Kaseoja kinnistu projekteerimistingimuste eelnou kooskõlastamine märkustega

Olete esitanud Transpordiametile kooskõlastamiseks Harju maakonna Anija valla Ülejõe küla Kaseoja kinnistu projekteerimistingimuste eelnõu (menetlus nr 468161).

Kinnistu (katastritunnus 14101:001:1097) külgneb riigitee nr 11134 Raudoja-Vikipalu-Kehra tee (edaspidi *riigitee*) km 9,743-9,863.

Joonis 1. Riigitee nr 11134 km 9,731 ristumiskoha asukoht

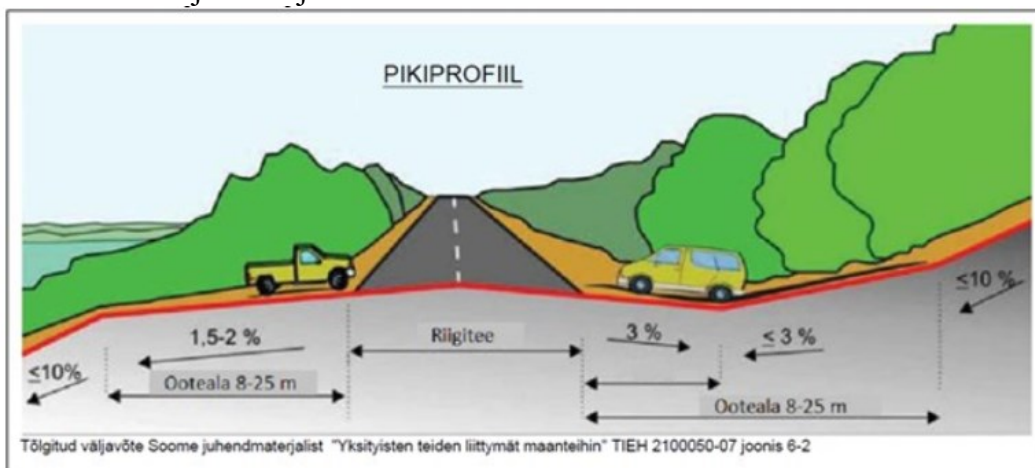
1. Ristumiskoht projekteerida riigitee km 9,731 (vt *joonis 1*).
